**Avis de la Mission Régionale d'Autorité environnementale  
Nouvelle-Aquitaine  
sur le projet de centrale agrivoltaïque  
sur la commune d'Argenton (47)**

n°MRAe 2024APNA56

dossier P-2024-15378

**Localisation du projet :** Commune d'Argenton (47)  
**Maître(s) d'ouvrage(s) :** société Reden Investments France  
**Avis émis à la demande de l'Autorité décisionnaire** Préfet du Lot-et-Garonne  
**En date du :** 25 janvier 2023  
**Dans le cadre de la procédure d'autorisation :** Permis de construire  
L'Agence régionale de santé et le préfet de département au titre de ses attributions dans le domaine de l'environnement ayant été consultés.

Carte de situation du projet final et de l'emprise initialement étudiée - Etude d'impact p. 28 et 29

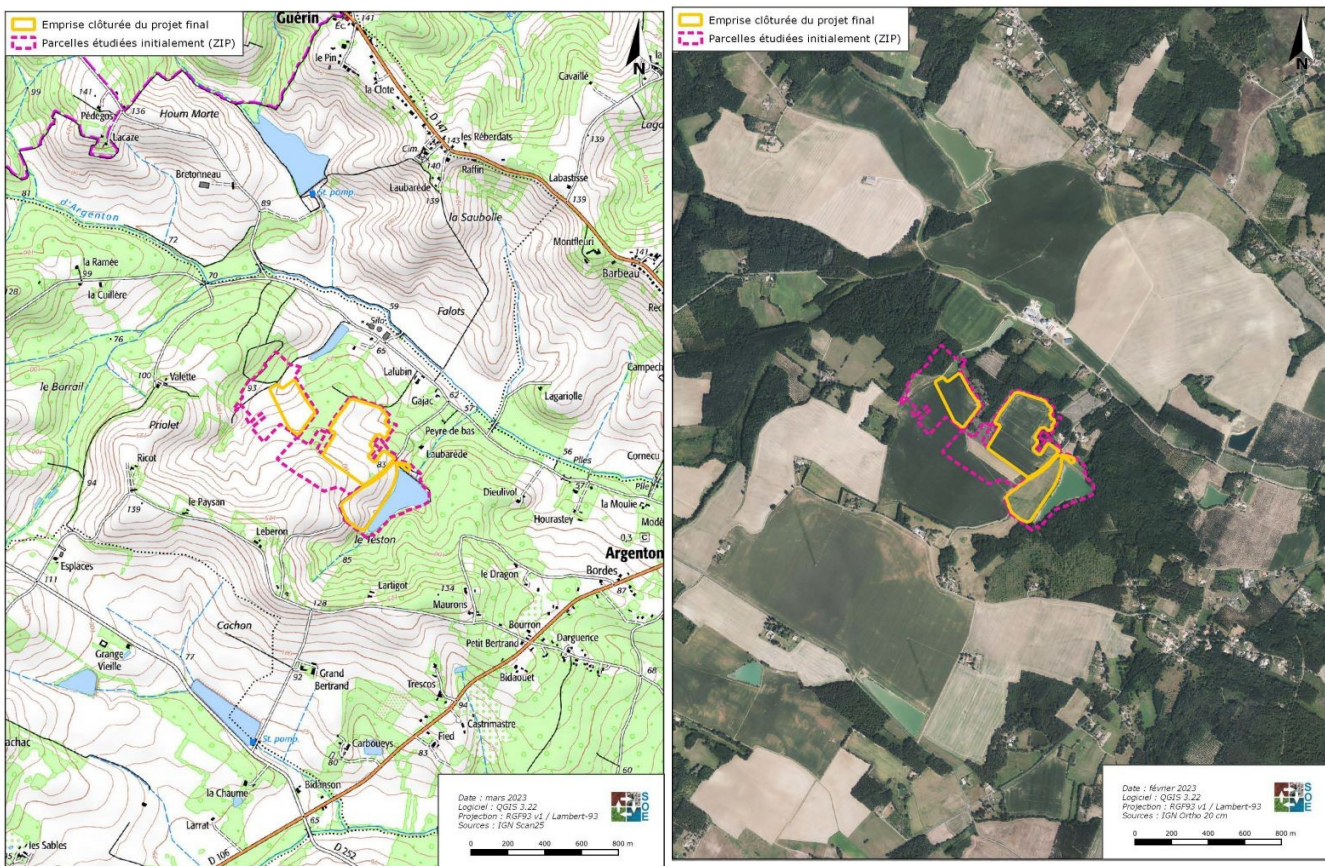
Le parc sera raccordé au réseau public à partir du poste de livraison positionné en partie est, à l'entrée du site. Le porteur de projet envisage un raccordement du parc photovoltaïque au futur poste source « Sud Marmandais » à construire, situé à environ 14,5 km du projet (liaison souterraine) (cf. carte p. 37). **La MRAe rappelle que le raccordement du parc photovoltaïque au réseau public d'électricité fait partie intégrante du projet** et recommande que les enjeux environnementaux liés aux opérations de raccordement soient précisés

Plan masse du projet – Etude d'impact p. 33

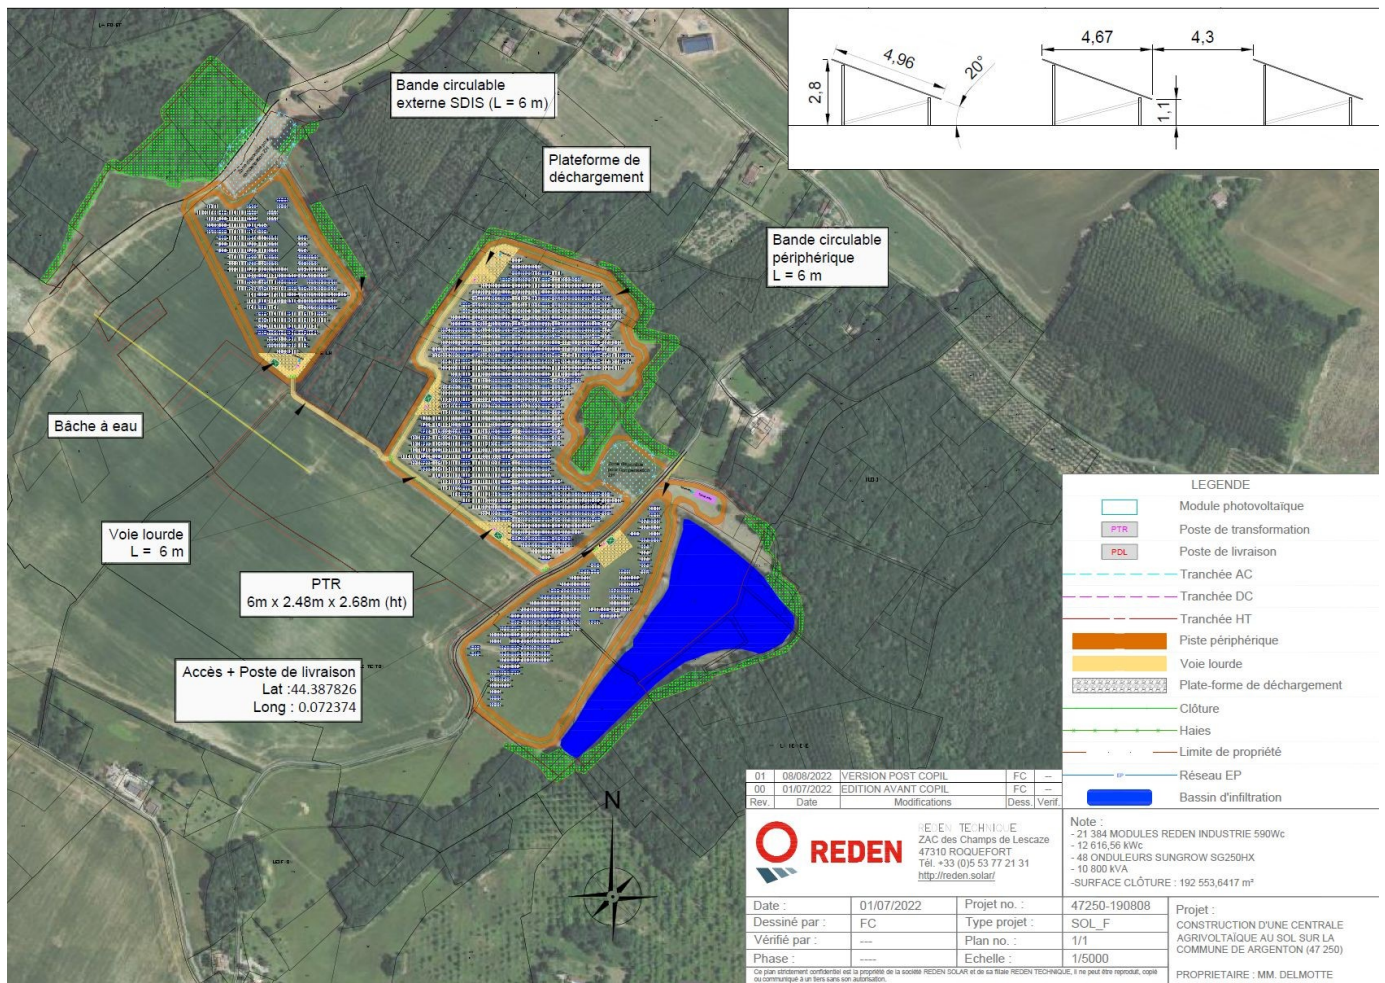
- des pistes intérieures de 6 m de large permettant la maintenance et l'entretien du site (14 777 m<sup>2</sup> de piste périphérique intérieure et 6 328 m<sup>2</sup> de pistes lourdes non imperméabilisées) ;

- une clôture grillagée d'une hauteur de 2 m et des dispositifs de sécurité incendie (4 réserves d'eau d'un volume minimum de 60 m<sup>3</sup> et 18 217 m<sup>2</sup> de pistes extérieures légères).

Synthèse des enjeux écologiques – Etude d'impact p. 216

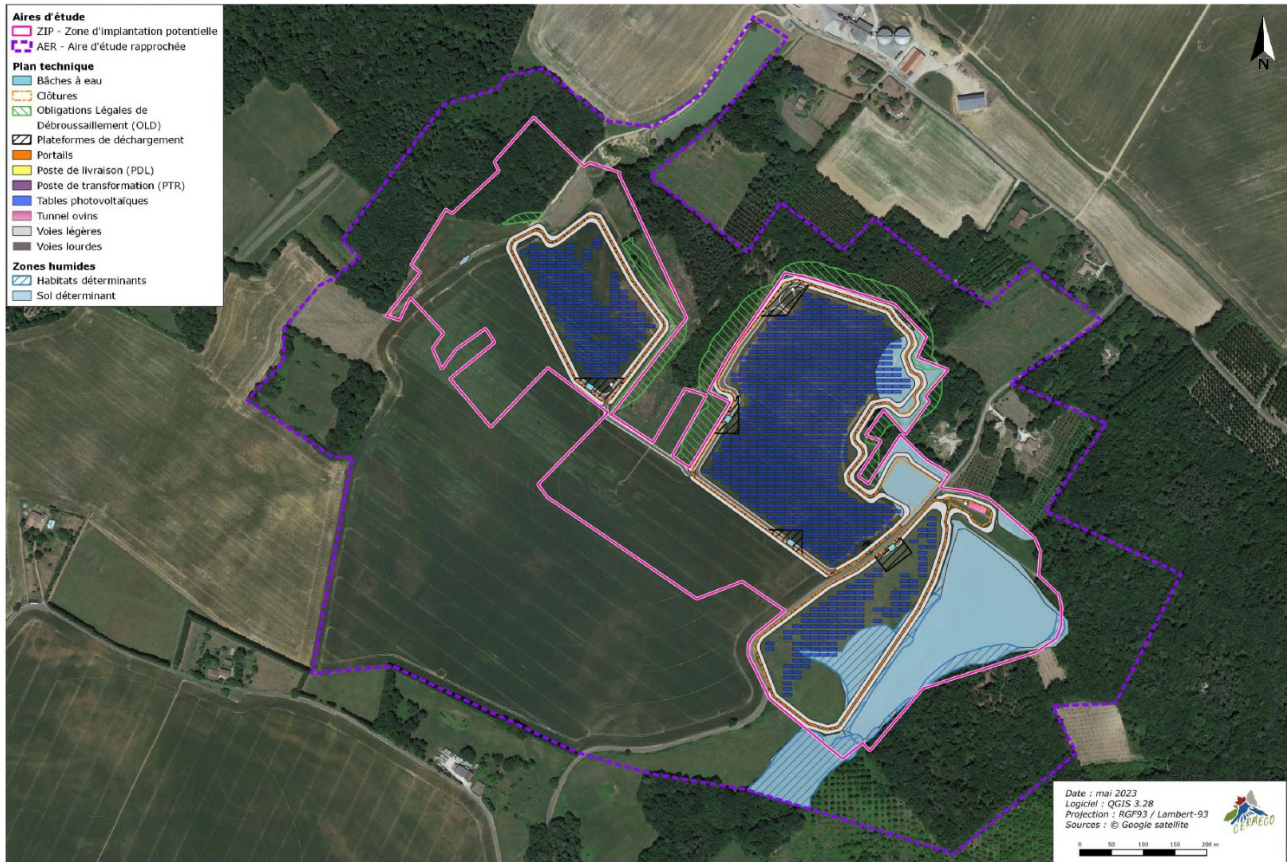
Le projet a été découpé en trois entités de manière à **éviter** les zones à enjeux constituées notamment par des entités boisées, des étang et mare, une roselière, des fossés, des fourrés mésophiles et des prairies de fauche (MR1). L'emprise retenue s'étend majoritairement sur une parcelle cultivée (près de 71 % de l'emprise) et secondairement sur une prairie mésophile (environ 23 % de l'emprise). Selon le dossier, les emprises cloturées s'implantent sur des parcelles aux enjeux écologiques globalement très faibles à modérés.

**Les zones hors emprise cloturées, mais objet d'obligations légales de débroussaillage (OLD), de création de pistes d'accès, ou d'autres mesures prises dans des zones identifiées pour lutter contre le risque incendie font partie intégrante du projet, et leurs impacts doivent être analysés au même titre que ceux du parc photovoltaïque.**
